STADT PENZBERG

**NIEDERSCHRIFT ÜBER DIE ÖFFENTLICHE
SITZUNG DES AUSSCHUSSES FÜR
STADTENTWICKLUNG-, BAU- UND
VERKEHRSANGELEGENHEITEN**

Sitzungsdatum: Dienstag, 14.02.2017
Beginn: 18:15 Uhr
Ende: 19:10 Uhr
Ort: Sitzungssaal des Rathauses

Penzberg Änderungsbereich M 1:5000

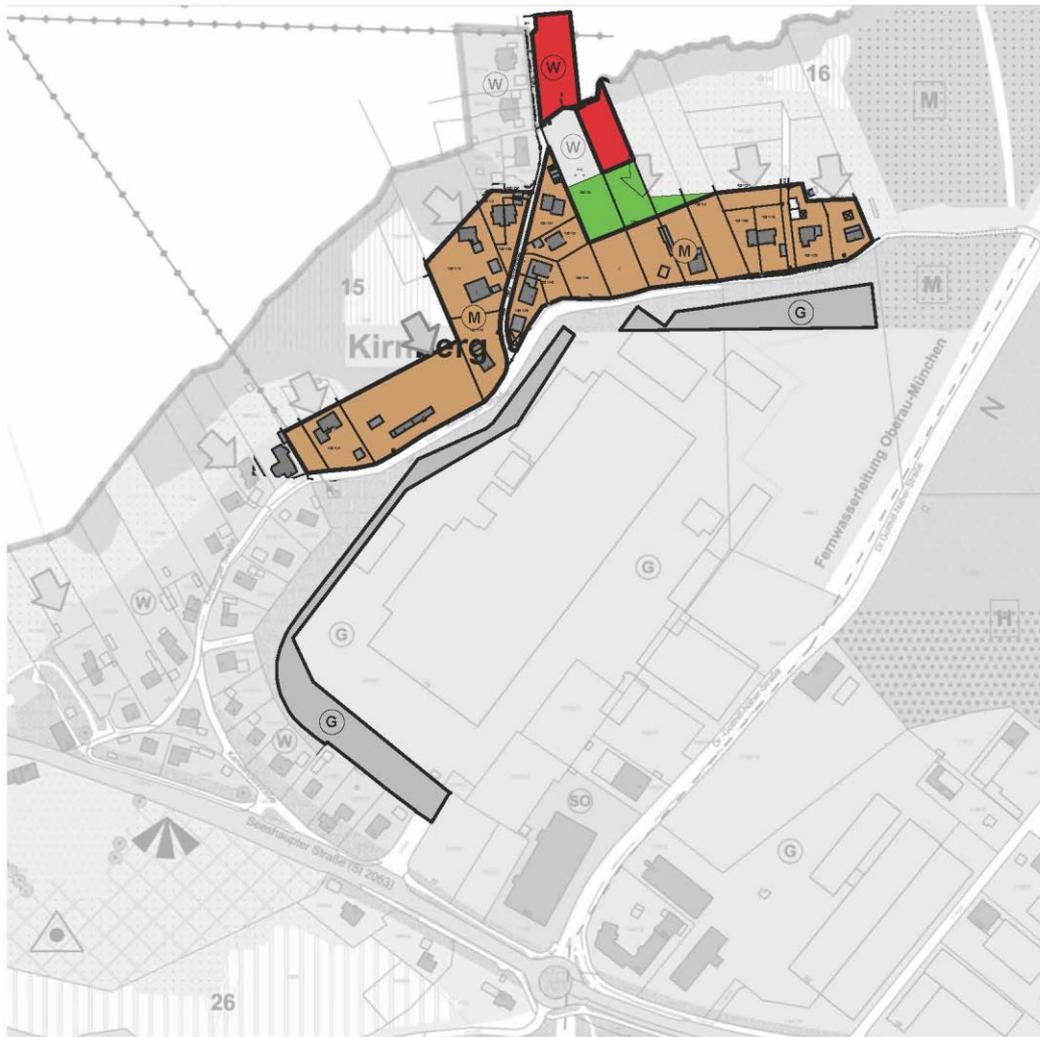
In der Begründung sollten Aussagen zur Änderung der Fläche für Wald (unseren Unterlagen entsprechend) im Flächennutzungsplan von Iffeldorf zu Wohnbaufläche der Stadt Penzberg aufgenommen werden.

In den Unterlagen der Begründung und des Umweltberichts ist auf FNP-Ebene vorrangig die Standortfrage im Sinne der Eingriffsvermeidung zu erörtern. Die Baulandausweisung ist hinsichtlich evtl. verträglicherer Alternativen zu begründen (Vermeidungsgebot). Das heißt, die Stadt muss darlegen, dass und warum nur diese Lösung im gegebenen Fall in Frage kommt und in wieweit diese Lösung mit den Belangen des Natur- u. Artenschutzes in Einklang zu bringen ist.

Insbesondere die Ausweisung der neuen Wohnbaufläche ist aus unserer Sicht kritisch zu sehen und gut zu begründen. Im derzeit gültigen Flächennutzungsplan ist angedeutet, dass in diesem Bereich eigentlich keine weitere Baulandausweitung erfolgen soll (Planzeichen: Grenze der baulichen Entwicklung aus ökologischen bzw. landschaftsgestalterischen Gründen). Die Stadt sollte die Ausweisung an dieser Stelle deshalb überdenken und genau prüfen, ob hier tatsächlich noch eine weitere Ausweitung der Wohnbebauung erforderlich ist.

Außerdem wird im Flächennutzungsplan Iffeldorf der durch Wohnbebauung neu auszuweisende Bereich als Wald mit besonderer Bedeutung für den Wasserschutz dargestellt. Der Brunnlesbach inklusive seiner Uferbereiche darf aus unserer Sicht auf keinen Fall beeinträchtigt werden. Das Gewerbegebiet soll zugunsten einer Teilfläche erweitert werden, die derzeit im rechtsgültigen FNP als stadträumlich bedeutsame Grün- bzw. Freifläche / Schutzstreifen dargestellt ist. Hier scheint es sich gemäß Luftbild um eine Anpassung an die tatsächlichen Gegebenheiten zu handeln.

Anlage 2.2 Gesamt-Immissionspegel, Nachtzeit Immissionshöhe 1. OG (5m)

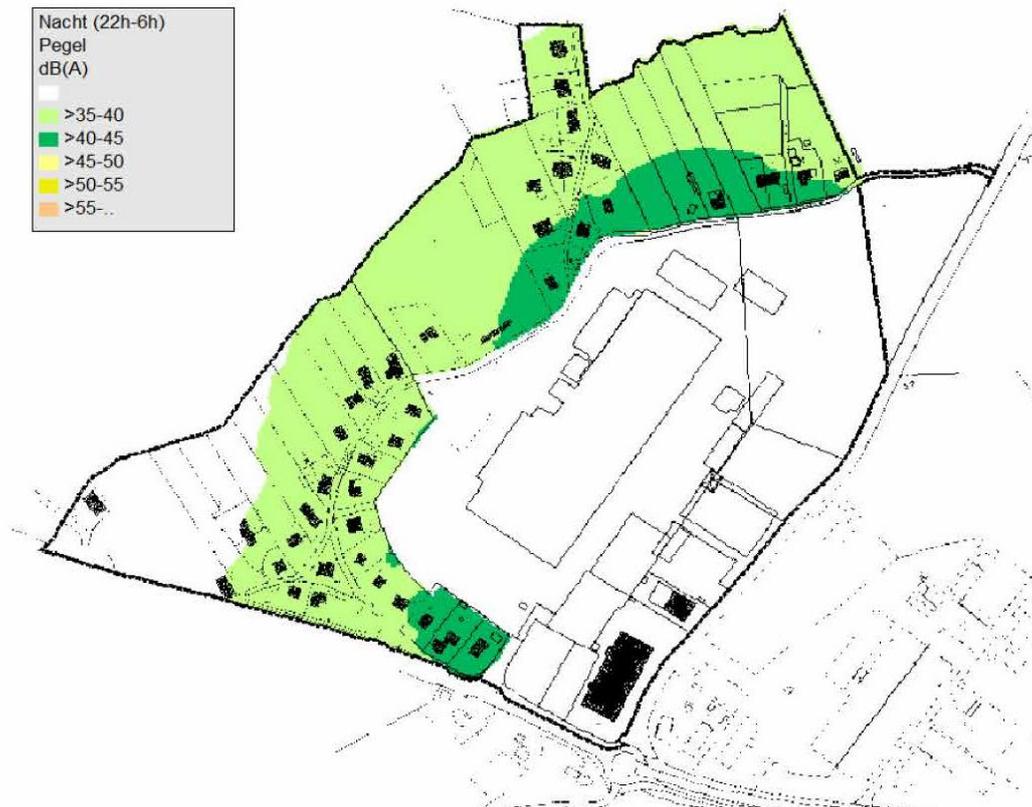
Das Ergebnis der schalltechnischen Untersuchung besagt, dass die in nachfolgendem Ausschnitt dunkelgrün dargestellten Flächen bereits derzeit (ohne weitere Bebauung im gewerblichen Bereich) während der Nachtzeit (22.00 Uhr bis 06.00 Uhr) die für ein Wohngebiet in der TA-Lärm festgelegten Lärmgrenzwerte überschreiten.

Für den südlichen Bereich lässt sich kein Wohngebiet mehr entwickeln.

Für den nördlichen Bereich, der östlich der bestehenden Bebauung am Ponholzweg baurechtlich derzeit dem Außenbereich zuzuordnen ist, ist durch Festsetzung von gewerblichen Nutzungen auf den Grundstücken, die derzeit nicht bereits durch Wohnbebauung belegt sind, noch die Erreichung eines Mischgebietes möglich, so dass hierdurch die Gemengelage Gewerbegebiet zu Wohngebiet aufgelöst werden kann. Die entsprechenden Festsetzungen sind dann im Rahmen der Aufstellung des Bebauungsplanes „Kirnberg“ zu treffen.

Die Empfehlungen des Landratsamtes Weilheim-Schongau zur Überwindung der Einwendungen sind bereits im Bebauungsplanentwurf „Kirnberg“ enthalten.

3.5 Anregungen des Eigentümers Kirnberger Straße 2:

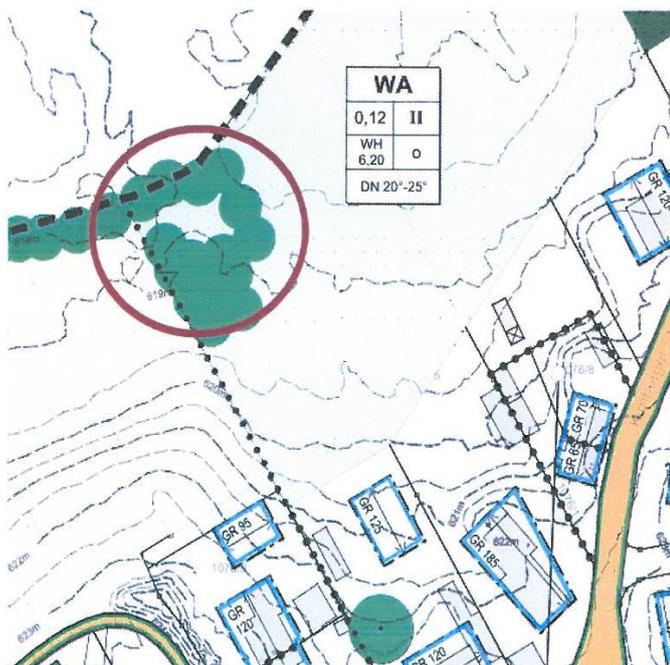
Der Eigentümer des Grundstücks Kirnberger Straße 5 hat Einwendungen gegen den Bebauungsplan „Kirnberg“ eingereicht und angeregt, dass

- die Grundfläche für das Gebäude Kirnberger Straße 3 von 95 m² auf 120 m² angehoben wird.
- die Grundfläche für das Gebäude Kirnberger Straße 5 von 70 m² auf 120 m² angehoben wird.
- die Baugrenzen des künftigen nördlichen Wohnhauses nach Norden auf das Grundstück Fl. Nr. 1076/10 verlagert wird.
- die Festsetzung des rechtswidrigen Waldes auf dem Nachbargrundstück Fl. Nr. 1076/4 gestrichen wird.

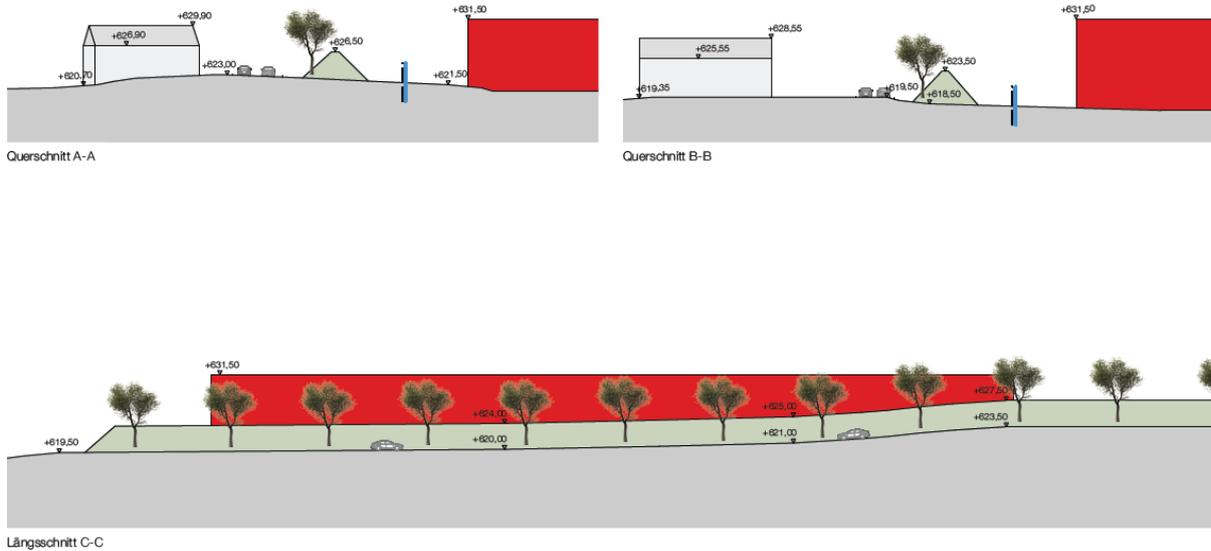
Die Eigentümerin des Grundstücks Kirnberger Straße 33 hat mitgeteilt, dass der Ponholzweg teilweise auf ihrem Grundstück Fl. Nr. 1081/16 verläuft. Diesbezüglich finden von Seiten der Verwaltung Untersuchungen zu einem flächengleichen Grundstückstausch aus dem angrenzenden städtischen Grundstück Fl. Nr. 1081 statt, damit der Ponholzweg verbreitert werden kann.

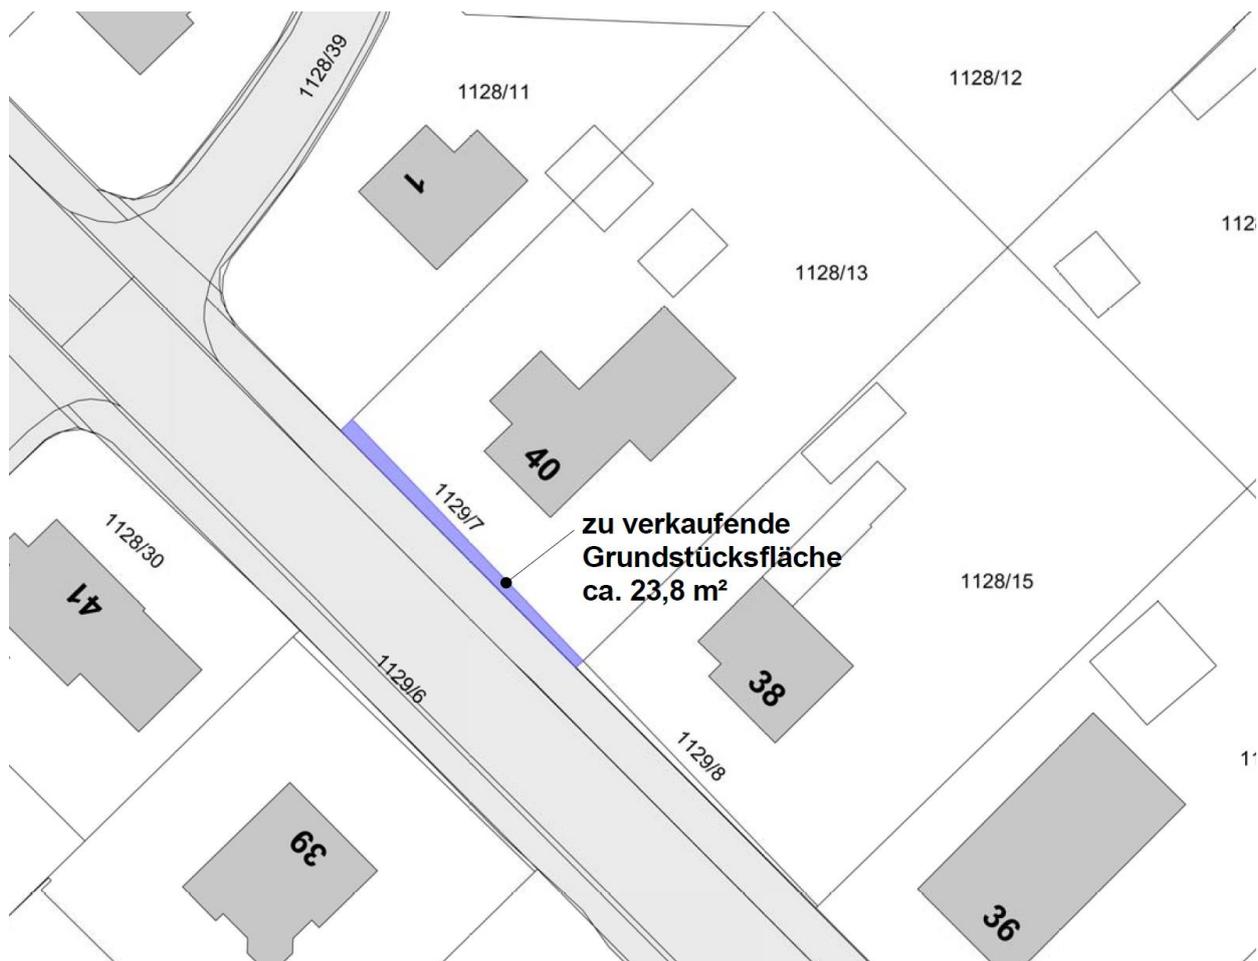
Es wird darauf hingewiesen, dass Grundstückszufahrten an Hauptverkehrsstraßen (übergeordnete Straße) grundsätzlich nicht zulässig sind. Wenn eine rückwärtige Erschließung (auf eine untergeordnete Straße) nicht möglich ist, kann ausnahmsweise die Anbindung an die Hauptverkehrsstraße erfolgen. Das Ein- und Ausfahren ist dann in jedem Fall nur in Fahrrichtung vorwärts erlaubt – d. h. eine Wendemöglichkeit auf dem Grundstück muss gewährleistet sein. Es sind geeignete Maßnahmen zu ergreifen, um den Verkehrsfluss auf dem übergeordneten Straßennetz möglichst wenig zu behindern (z. B. nur rechts ein- und ausfahren).

Die nach Art. 6 Abs. 9 Satz 1 und 2 BayBO erforderlichen Abstandsflächen werden auf dem Antrag nachgewiesen, wobei die Prüfung abstandsrechtlicher Belange nicht durch die Stadt Penzberg erfolgt.
